Revision to a Request for a Standing Offer

Title - Sujet Office Furniture-Meubles - Carling		
Solicitation No. - N° de l'invitation EP837-161021/A		Date 2015-11-18
Client Reference No. - N° de référence du client 20161021		Amendment No. - N° modif. 005
File No. - N° de dossier pq956.EP837-161021	CCC No./N° CCC - FMS No./N° VME	
GETS Reference No. - N° de référence de SEAG PW-\$\$PQ-956-68135		
Date of Original Request for Standing Offer Date de la demande de l'offre à commandes originale		2015-10-08
Solicitation Closes - L'invitation prend fin at - à 02:00 PM on - le 2015-11-27		Time Zone Fuseau horaire Eastern Standard Time EST
Address Enquiries to: - Adresser toutes questions à: Goyette, J-F		Buyer Id - Id de l'acheteur pq956
Telephone No. - N° de téléphone (613) 219-0728 ()		FAX No. - N° de FAX (819) 956-5706
Delivery Required - Livraison exigée		
Destination - of Goods, Services, and Construction: Destination - des biens, services et construction: Carling Campus 3500 Carling Avenue Ottawa, On K2H 8E9

Cette modification est émise afin de répondre à des questions, d'émettre une version autocad de l'Annexe A-3 et de prolongé la date de fermeture des soumissions.

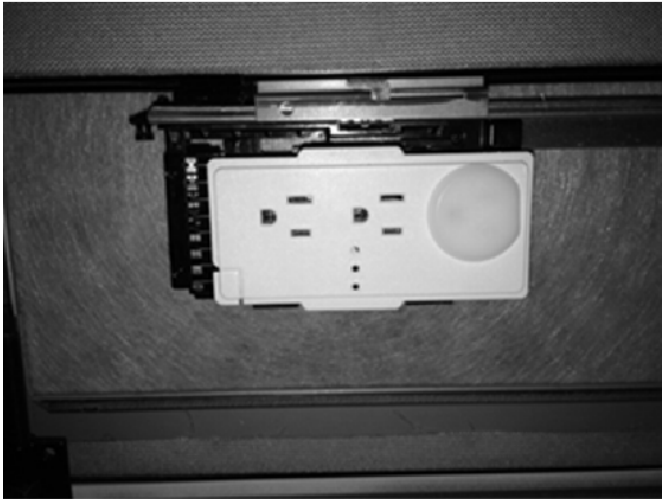
Q29. Annex A 8.2.2.3 Will the following receptacle be acceptable?

Note: the outlet disabler shown in the photo is non-removable.

Both the proposed solutions are based on standard UL, CUL approved manufactured products. The USB solution is feed internally from the receptacle and is only 5 volt DC at 2 Amp shared. The other proposed solution is exactly the equivalent of a duplex outlet offering only 6 plug in points per station (3 duplex) as per the specification with no additional loading. This option fully meets spec.

A29. No, this proposed option is not to be found acceptable by PWGSC and The Department of National Defense. The solution is not a commonly used product which will have future impact on maintenance and replacement of the receptacles.
